Note alla comunicazione della Tre Esse Consulting del 6 ottobre 2006 ricevute tramite la Segreteria della Classe solo in data 20 ottobre e che per motivi di salute solo negli ultimi giorni sono stato in grado di esaminare.

Peso e spessore dello scafo:

VISTA IN PIANTA

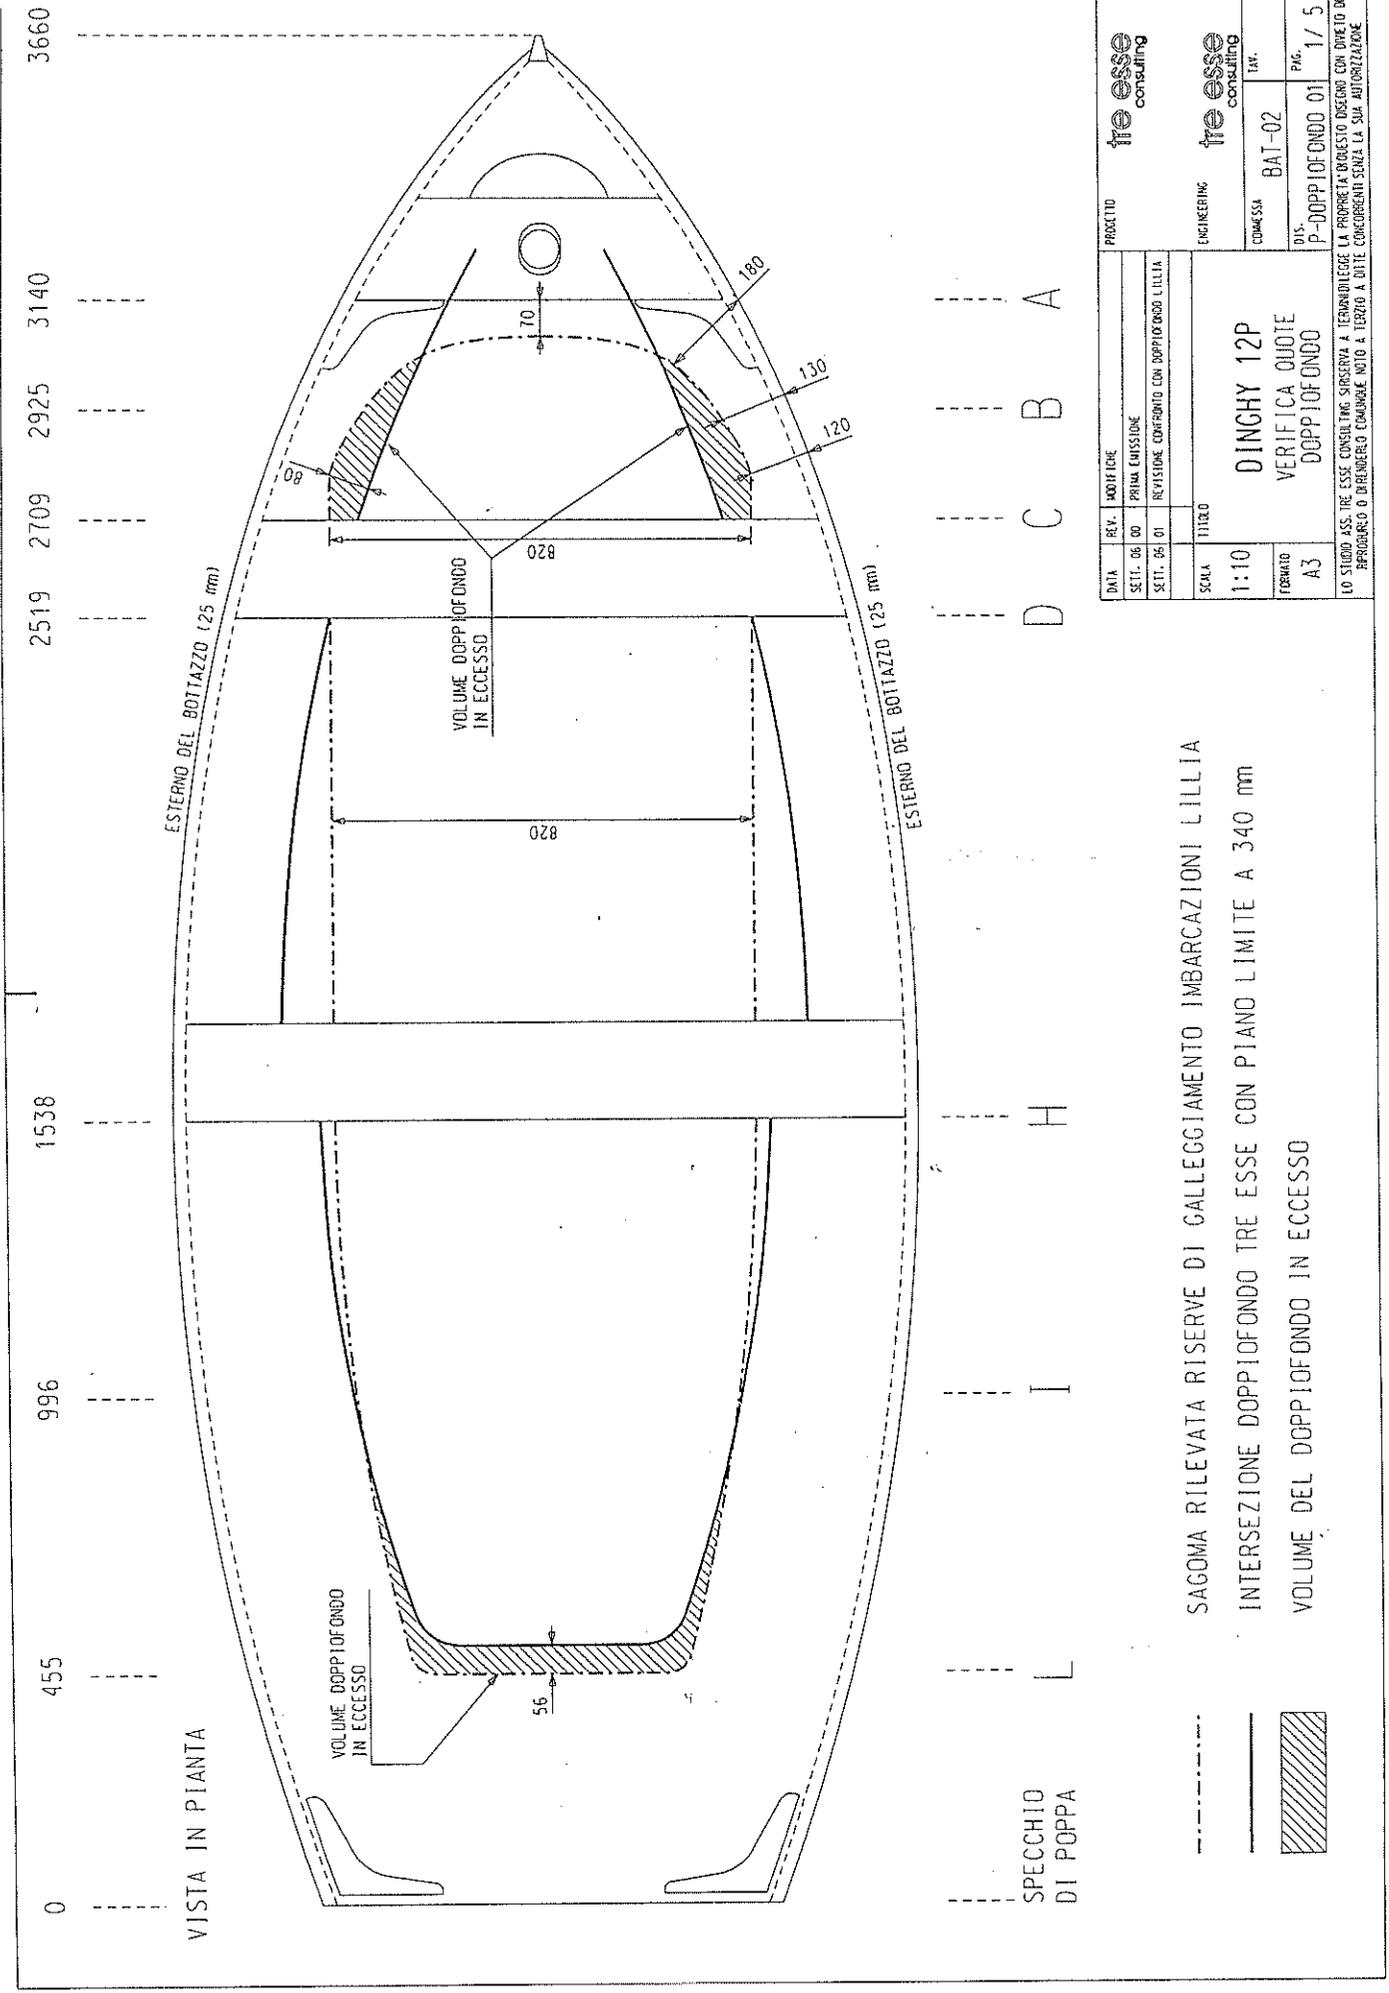
Estensione della riserva di galleggiamento: Abbiamo riutilizzato i disegni presentati dalla Tre Esse Consulting e su questi abbiamo rilevato le parti che non andavano bene dopo che l'Ing. Battisti ha evidenziato le parti che si trovavano fuori dalla proiezione delle panche e oltre la quota dei 340mm; conseguentemente abbiamo confermato lo spazio dove, per stessa ammissione del Progettista, le casse di galleggiamento andavano eliminate e il doppiofondo modificato.

Ora il Progettista nella relazione del 10.09.06 indica dove le casse stagne sono oltre i 340mm e fuori dalla proiezione delle panche e nella relazione del 6.10.06 afferma che devono essere mantenute!

VOLUME DOPPIOFONDO IN ECCESSO

VOLUME DOPPIOFONDO IN ECCESSO

SAGOMA RILEVATA RISERVE DI GALLEGGIAMENTO IMBARCAZIONI LILLIA
 INTERSEZIONE DOPPIOFONDO TRE ESSE CON PIANO LIMITE A 340 mm
 VOLUME DEL DOPPIOFONDO IN ECCESSO
